Conselho da Cidade de Natal - CONCIDADE NATAL

PROCESSO: Nº 00000.056181/2012-82

RELATO E PARECER

Figura 02 – Modificação das Coordenadas da SC1, SUR1 e SUR2 proposta pela Comissão Concidade em 31 de outubro de 2016.

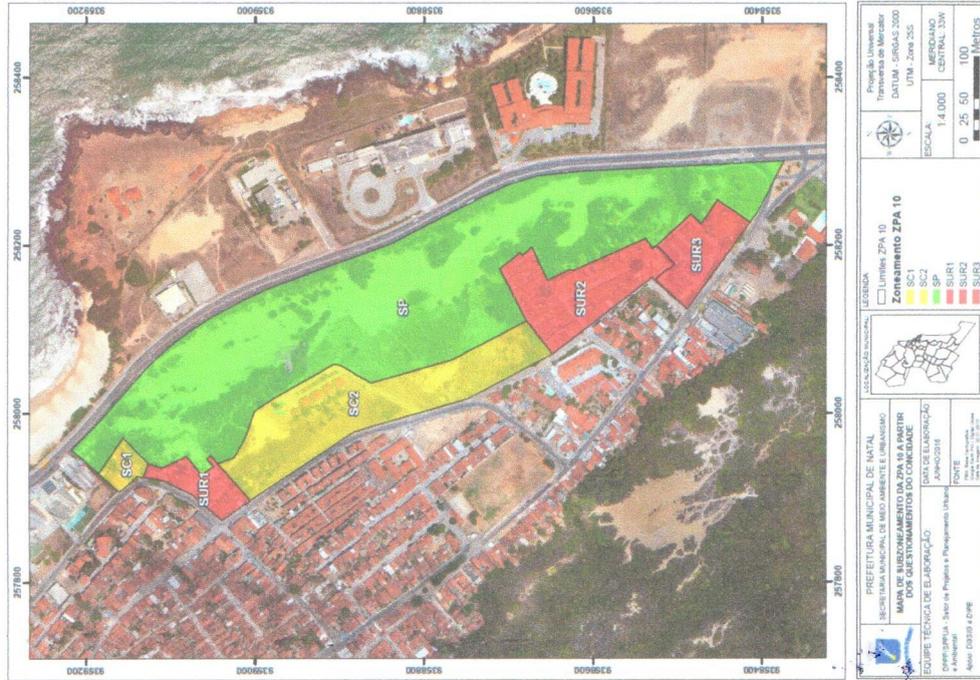
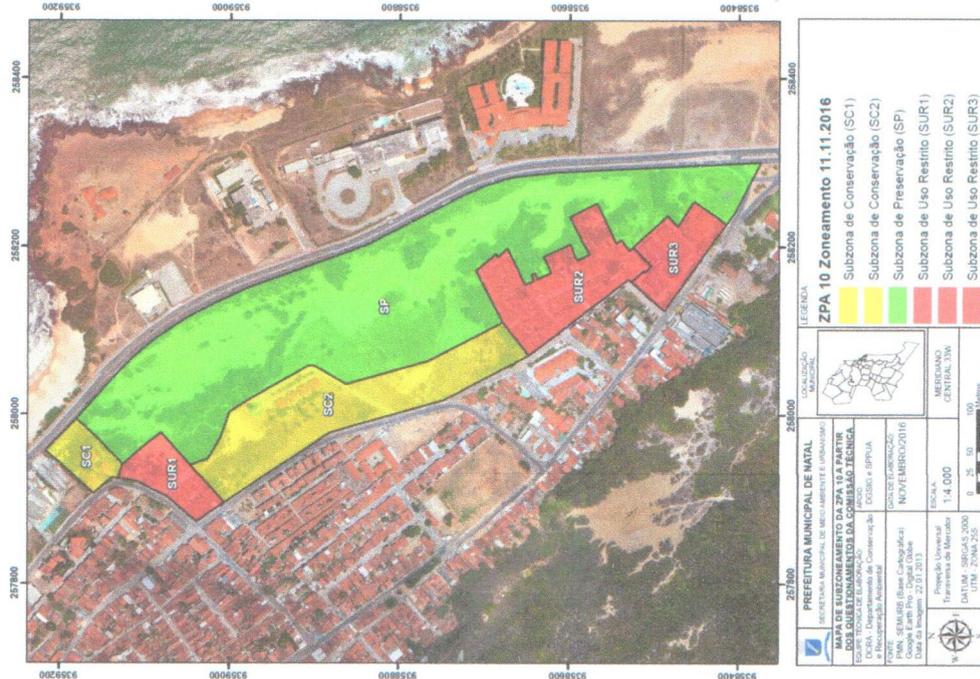
2. A UFRN e Semurb discordam das alterações propostas nas coordenadas de algumas subzonas, especificamente a Subzona de Conservação 1 (SC1) e as Subzonas de Uso Restrito 1 e 2 (SUR 1 e SUR 2) por entender que estas não estão compatíveis com as características do meio físico e biótico das áreas que envolvem e contrariam os objetivos de proteção da ZPA 10 aplicados à Subzona de Preservação (SP). Conforme demonstrado nos estudos que fundamentaram a proposta (fls. 128 a 192; 331 a 474) de regulamentação desde a sua origem, as coordenadas mais favoráveis à garantia da proteção do lugar são as demarcadas na proposta que foi ratificada pelo Conplam e pela proposta preliminar da própria comissão apresentada na audiência pública de 04 de junho de 2016. Ressalte-se, ainda, que as coordenadas indicadas no Parecer Final, embora tenham sido sugeridas no "Parecer Técnico SPPUA" (fls. 498 a 533), foram aplicadas de forma

equivocada, pois avançam sobre a Subzona de Preservação (SP) em condições para edificar absolutamente diferentes daquelas indicadas pelo citado parecer, que classificou toda a área como de Preservação. Além disso, ao ampliar os limites da SUR 2, incorporando áreas de risco que estão sob processo judicial e são indicadas para remoção no Plano Municipal de Redução de Riscos (PMMR), reforça o reconhecimento dos graus de ocupação existentes, dificultando a aplicação da própria Lei de regulamentação da ZPA, no que tange a reversão do quadro de degradação ambiental e a conseqüente reincorporação destas à SP (Figuras 01, 02 e 03).

As modificações das coordenadas da SC1 e SUR 1 e 2 indicadas no Parecer Final da Comissão adentram na Subzona de Preservação originalmente proposta (Figura 02). Contudo, de acordo com os pareceres técnicos da Semurb constantes no processo nenhuma nova intervenção deve ser realizada na duna situada na Subzona de Preservação para evitar processos erosivos e a movimentação de sedimentos na duna. Além disso, as áreas verdes presentes em toda a Subzona de Preservação aumentam a possibilidade de infiltração da água pluvial, diminuindo a água que escorre pela superfície.

Em razão dessas ponderações a UFRN e a Semurb propõem a manutenção das denominações do subzoneamento (06 subzonas) proposto pelo "Parecer final da comissão técnica sobre a minuta do anteprojeto de Lei da ZPA 10". Entretanto, indicam para o reestabelecimento das coordenadas do subzoneamento constante no Parecer do Conplam e do parecer preliminar da mesma comissão, conforme consta na nova proposta de Minuta e anteprojeto de Lei resultante do Pedido de Vista.

Figura 04 – Novo mapa proposto no presente parecer com a sobreposição das áreas de risco indicadas para remoção pelo Plano Municipal de Redução de Risco (PMRR) ao subzoneamento da ZPA

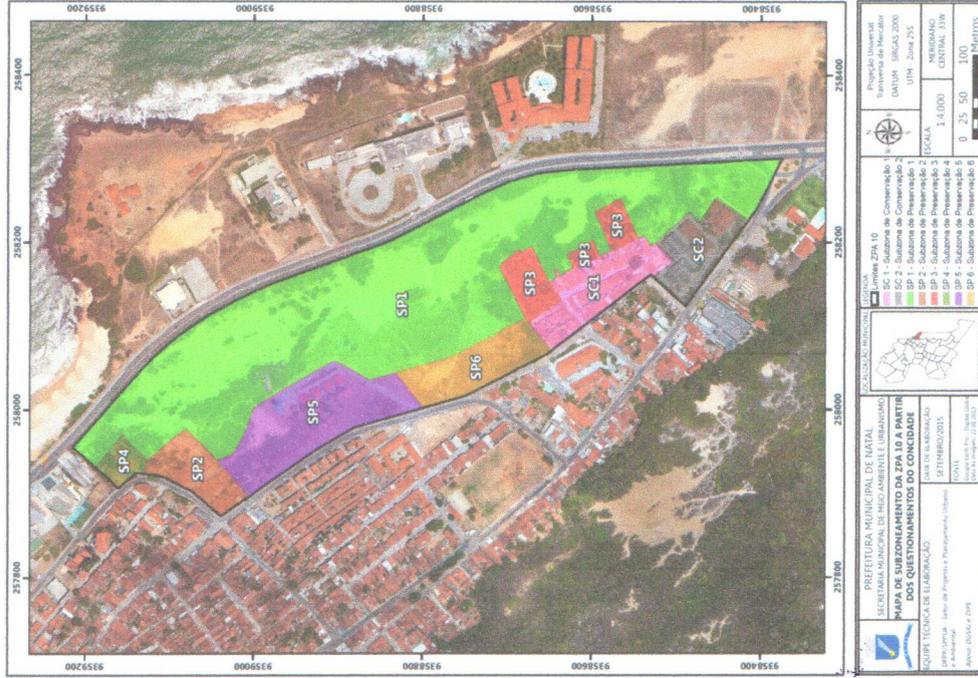
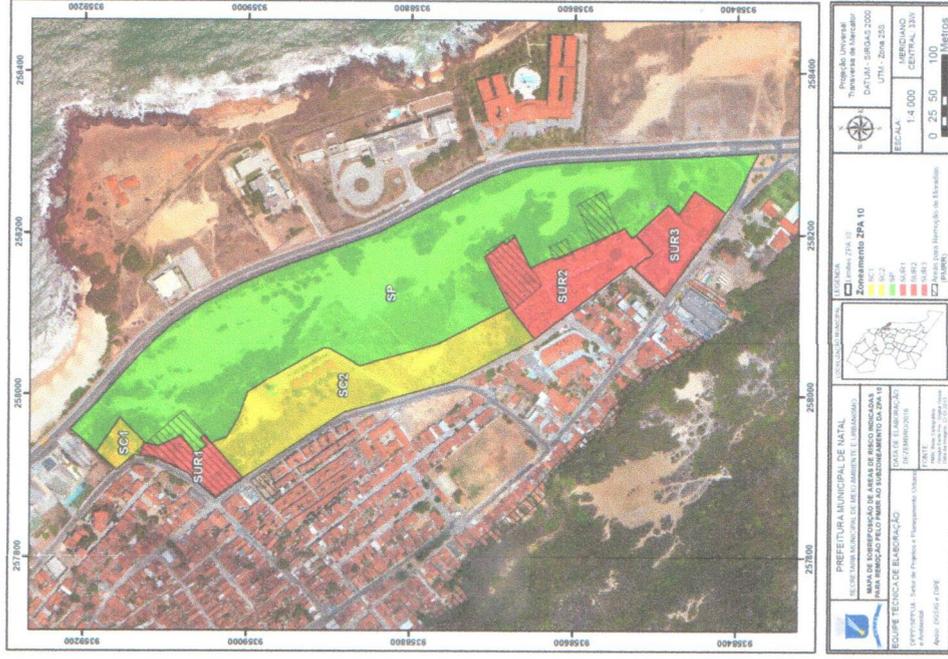
Quanto às áreas de risco indicadas para remoção pelo Plano Municipal de Redução de Risco (PMRR), e que em parte adentram na Subzona de Preservação, propõe-se a inclusão de um novo mapa (Figura 03) com a Sobreposição dessas áreas de risco ao subzoneamento e a redação de novos parágrafos tratando dessa temática:

§ xxº. As Subzonas de Uso Restrito 1 e 2 serão prioritárias para execução de projeto de Regularização Fundiária, devendo-se observar o Plano Municipal de Redução de Riscos (PMRR).

§ xxº. As áreas de riscos indicadas para remoção pelo Plano Municipal de Redução de Riscos constantes nas SUR1 e SUR2, conforme Mapa 9, Anexo IX, deverão ser revisadas na elaboração do projeto de Regularização Fundiária.

§ xxº. Os lotes das edificações que venham ser removidas devido à confirmação do risco pelo projeto de Regularização Fundiária deverão passar a integrar a Subzona de Preservação.
